**CONSORCIO
W SENA DISEÑOS 2021
NIT: 901.497.625-4**

Referencia: Contrato de consultoría No. 3-1-92579-20 (PAF-SENA-C-012-2021), cuyo objeto es: "REVISIÓN, AJUSTE Y ACTUALIZACIÓN DE ESTUDIOS Y DISEÑOS ENTREGADOS POR EL SENA, Y ELABORACIÓN DE ESTUDIOS Y DISEÑOS COMPLEMENTARIOS PARA EL REFORZAMIENTO ESTRUCTURAL Y REHABILITACIÓN DE ÁREAS DEL GRUPO 1: CONFORMADO POR EL CENTRO DE DISEÑO Y METROLOGÍA - COMPLEJO PALOQUEMAO - TORRE ORIENTAL UBICADO EN BOGOTÁ DC, CENTRO AGROPECUARIO BLOQUE 4 UBICADO EN POPAYÁN Y CENTRO DE INDUSTRIAS Y SERVICIOS BLOQUE 8 UBICADO EN VILLAVICENCIO"

Asunto: Respuesta al acta de observación remitido por el Instituto Distrital de Patrimonio Cultural – IDPC, radicado No. 20223060063671, correspondiente a la solicitud para el bien de interés cultural ubicado en la Avenida Carrera 30 No. 15-53 (AAA0073RMHK) -Sede denominada Complejo Paloquemao del SENA – Torre Oriental y centro de Gestión Industrial y Metrología-. Radicados No. 20225110030882 del 11 d mayo de 2022, 20225110044392 del 29 de junio de 2022 y 20225110066532 del 15 de septiembre de 2022.

Ilustración 1. Localización del proyecto

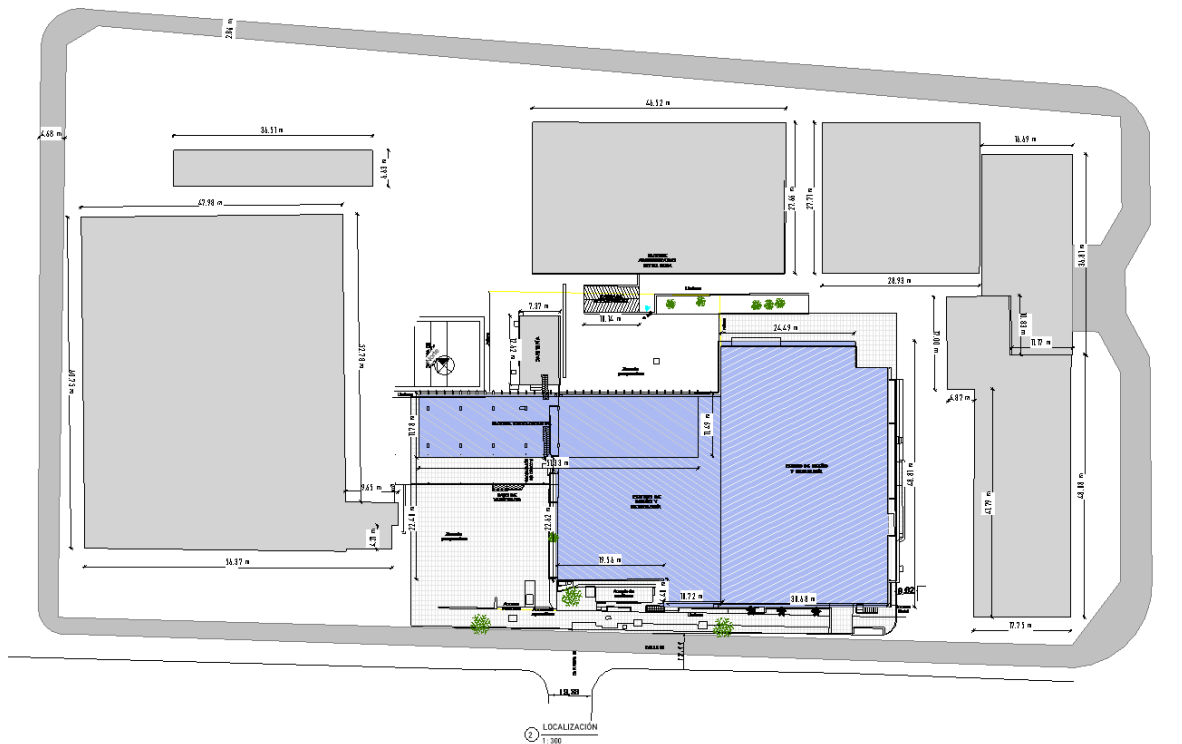
- 2.1. *Debe completarse el plano de localización de la propuesta, incluyendo la manzana y el predio completo e indicando las dimensiones del predio de conformidad con el plano de loteo. Para tal efecto es recomendable omitir la localización del inmueble en el territorio nacional y el departamento de Cundinamarca.
Es recomendable adoptar una escala que permita entender la ubicación del edificio en el conjunto arquitectónico, incluyendo cotas generales de su ocupación. Como se trata de un*

conjunto edilicio que es Bien de Interés Cultural deben incluirse todas las edificaciones que lo componen, referenciando la que es objeto de intervención.

Respuesta: Atendiendo la presente observación, se realiza la complementación del plano de la localización de la propuesta, incluyendo la manzana y el predio completo indicando las dimensiones del predio correspondientes, omitiendo la localización del inmueble en el territorio nacional y el departamento de Cundinamarca, adoptando así mismo, una escala que permita leer y entender la ubicación del edificio objeto de estudio. Ver plano (B01-AR-PRO-LOCALIZACIÓN).

Ilustración 2. Fachada norte del proyecto.

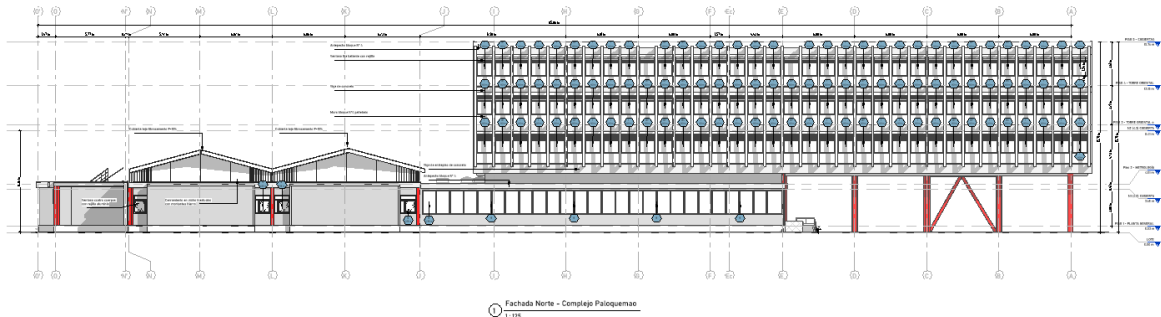
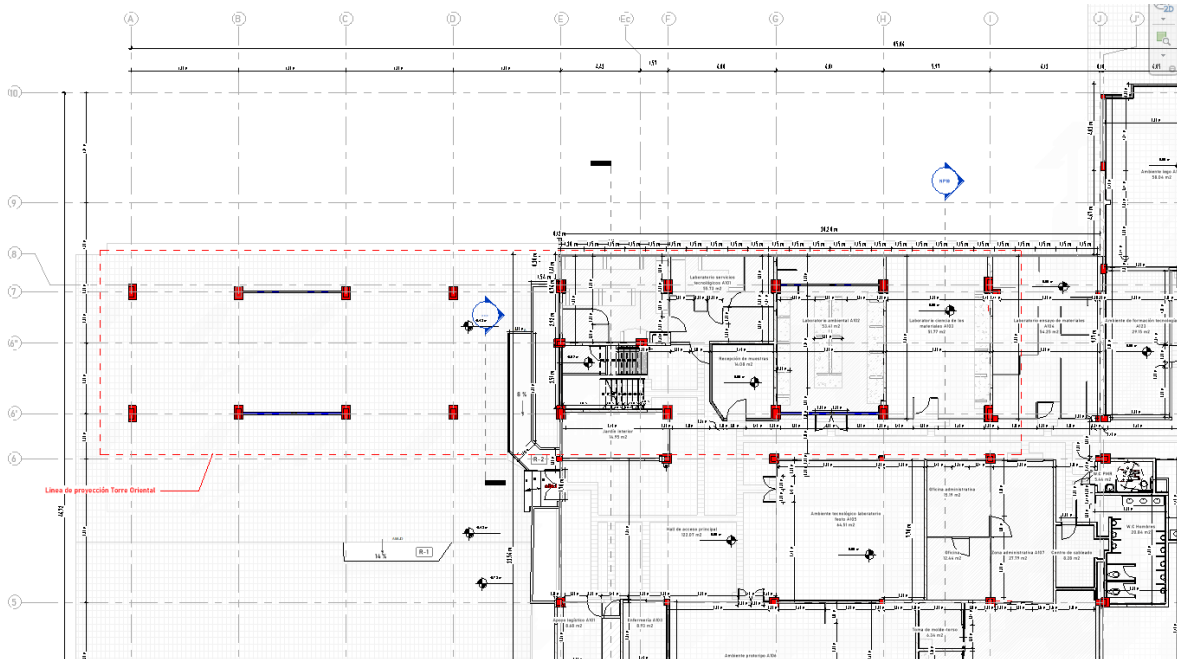
2.2. *Debe incluirse en las fachadas, en la planta de primer nivel y en los cortes del levantamiento las columnas sobre las que se apoya la torre de cuatro niveles del edificio pues estas no aparecen representadas en los planos.*

Respuesta: Atendiendo la presente observación, se incluye en las fachadas, plantas y cortes del levantamiento arquitectónico, las columnas sobre las que se apoya la Torre Oriental para mayor claridad del proyecto. Ver planos (B01-AR-PRO-PLANTA GENERAL PISO01, B01-AR-EX-FACHADAS NOR-SUR, B01-AR-PRO-FACHADAS ES-OES, B01-AR-PRO-CORTES DE PROYECTO 1).

Igualmente nos permitimos aclarar que, en las reuniones adelantadas con la curaduría urbana cuatro de Bogotá, se presentó y analizó la propuesta estructural y arquitectónica por lo que se determinó que para el proyecto es necesario retirar aquellos elementos no estructurales que

presentan algún grado de vulnerabilidad y pueden afectar la seguridad de los usuarios, así las cosas, en la propuesta arquitectónica se proyectada la liberación de dichos elementos.

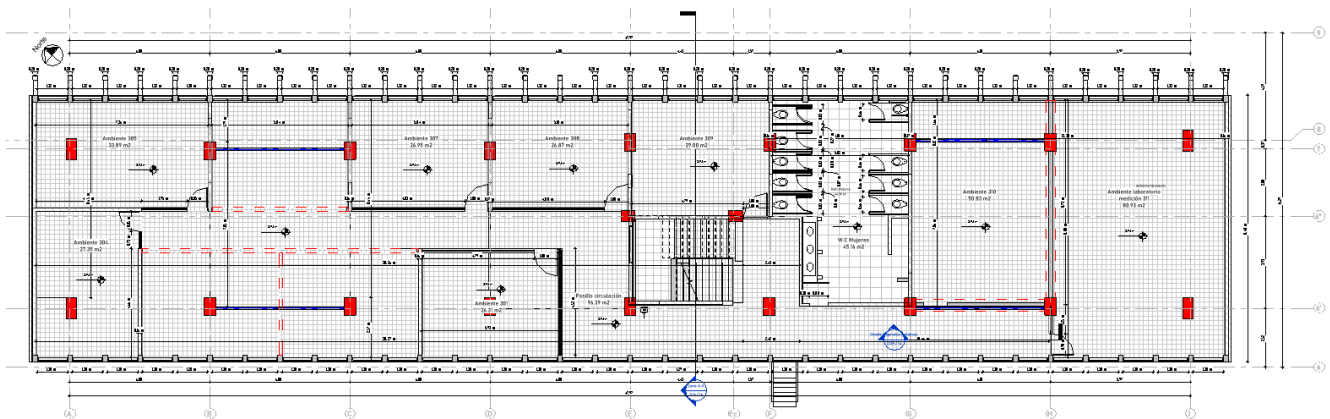
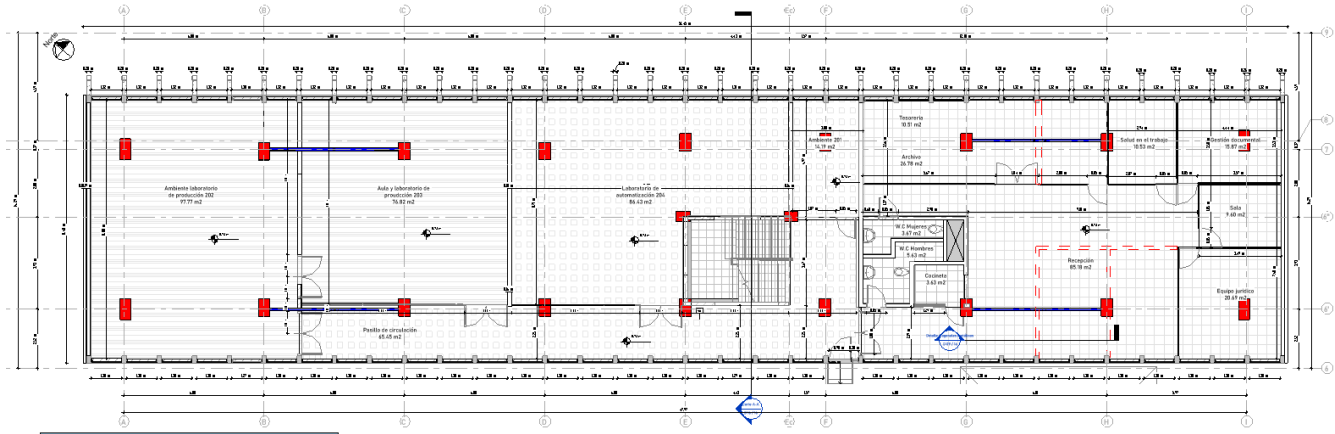
2.3. Debe incluirse en las plantas de cubiertas, tanto de levantamiento como de propuesta, las pendientes de placa y la localización de bajantes o desagües.

Respuesta: Bajo la presente observación se realiza la inclusión en las plantas de cubiertas de levantamiento y propuesta de diseño, las pendientes de placa y la localización de bajantes o desagües correspondientes. Ver plano (B01-AR-PRO-PLANTA CUBIERTAS y B01-AR-EXPLANTA CUBIERTAS).

Se proyecta en estas distribuciones la liberación de espacios producto del análisis de vulnerabilidad sísmica y el reforzamiento estructural diseñado.

Ilustración 9. Planta primer piso Bloque 4.3.

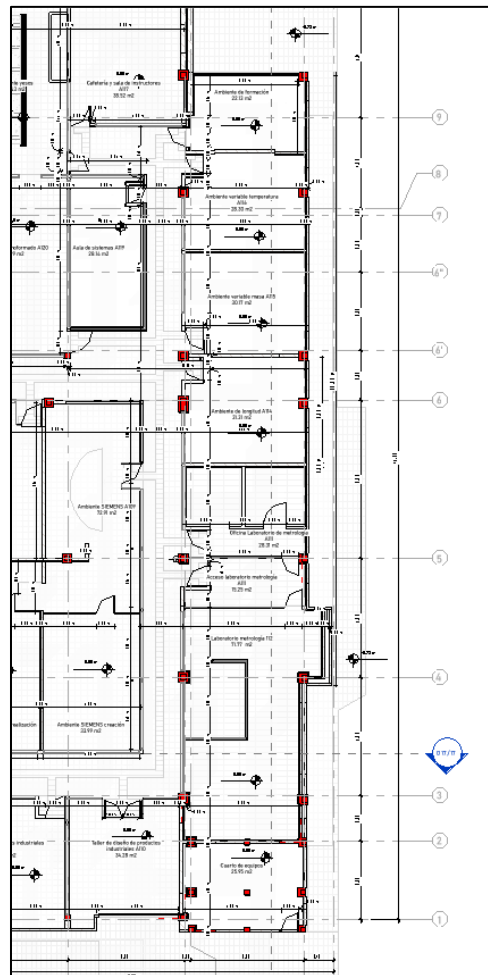
2.7. Debe aclararse la situación arquitectónica y estructural en el proyecto de las columnas o apoyos inclinados que sirven de soporte estructural al volumen en segundo nivel adicionado en el costado oriental de la edificación (ejes N – O). Lo anterior, debido a que a pesar de que el proyecto plantea la liberación de esta adición que compromete los valores de la edificación, estos apoyos verticales aparecen en los planos de propuesta.

Respuesta: En atención a la observación presentada, nos permitimos aclarar que, las columnas o apoyos inclinados que sirven de soporte estructural al volumen en segundo nivel, adicionado en el costado oriental de la edificación, no hacen parte de la propuesta de diseño arquitectónica ya que se plantea la liberación de dicha adición, de manera que, se realiza la eliminación de dichos elementos de soporte en las planimetrías de diseño arquitectónico (Ver plano B01-AR-PRO-PLANTA GENERAL PISO01).

Ilustración 10. Firma profesional estudio de suelos.

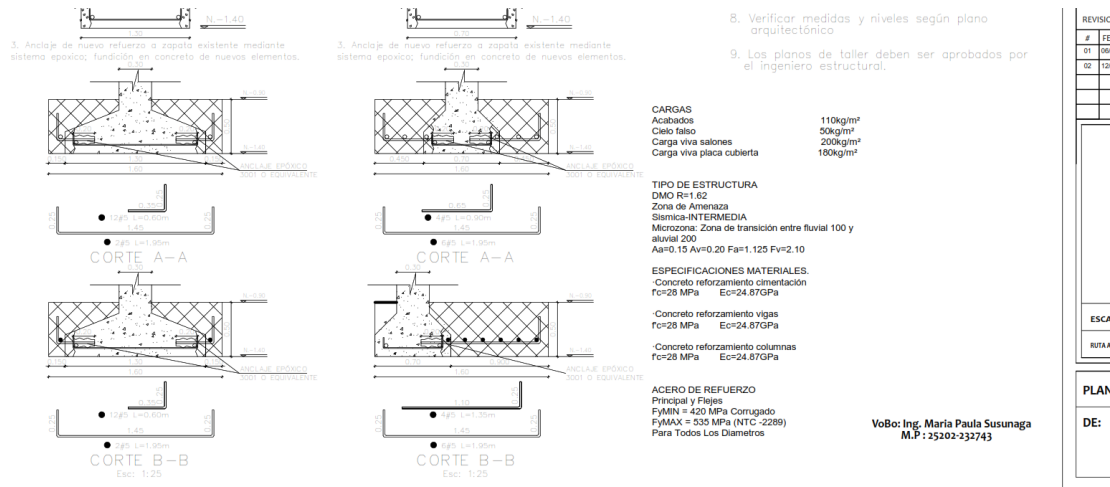
3.3. Planos referentes a cimentación deben venir firmados por el ingeniero responsable del estudio de suelos.

Respuesta: En atención a la observación presentada, se incluye la firma de la ingeniera María Paula Salazar Susunaga, especialista en geotecnia responsable del estudio de suelos.

Ilustración 11. Definición del peso por el software.

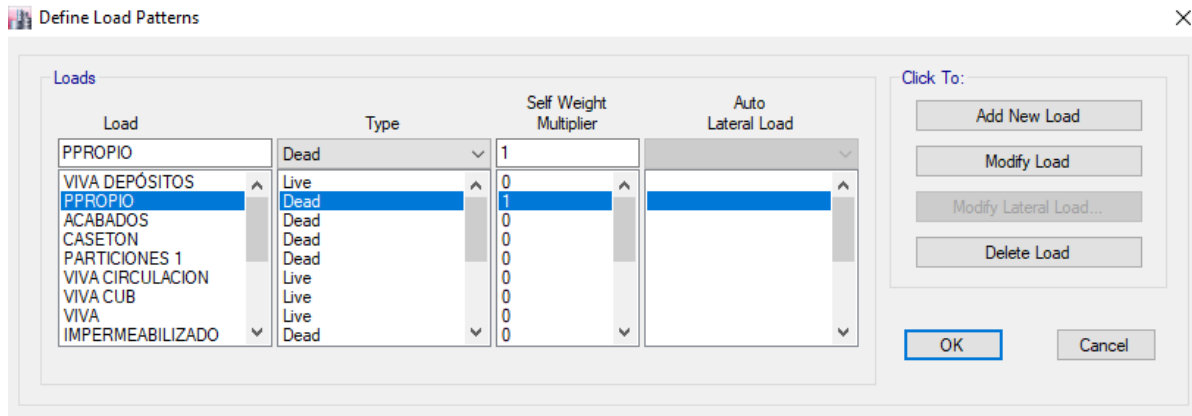
3.11. *Verificar avalúo de cargas peso debido a viguetas, en plantas 3, 4 y cubierta, teniendo en cuenta que se genera un sistema reticular, en dos direcciones.*

Respuesta: En atención a la observación presentada, nos permitimos aclarar que, el peso propio de las columnas, vigas y viguetas se aplica directamente por el software de análisis, al definir el material, su geometría e indicarle al software que tenga en cuenta el peso (self weight multiplier), esta definición se presenta a continuación, pero se pudo comprobar en los datos de entrada del software presentados como anexo a la memoria:

Ilustración 12. Set de carga de almacenamiento.

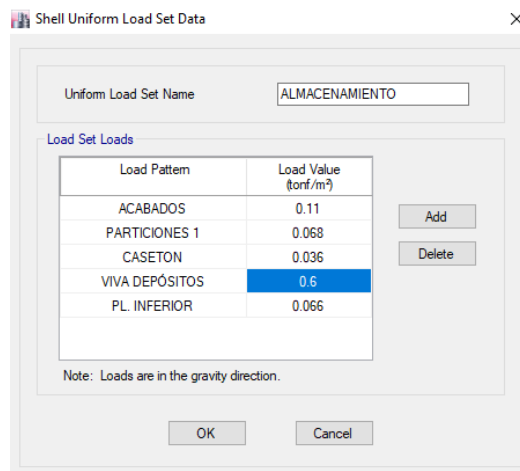
- 3.13. Verificar cargas vivas en placa de segundo piso, teniendo en cuenta que se evidencia una biblioteca.

Respuesta: En atención a la observación presentada, se genera un set de carga almacenamiento el cual considera una carga viva para depósitos de 600 kgf/m² exigidos en la Tabla B.4.2.1-1 del Reglamento Colombiano de Construcción Sismo Resistente NSR-10. A continuación se presenta una imagen de la definición del set de carga.
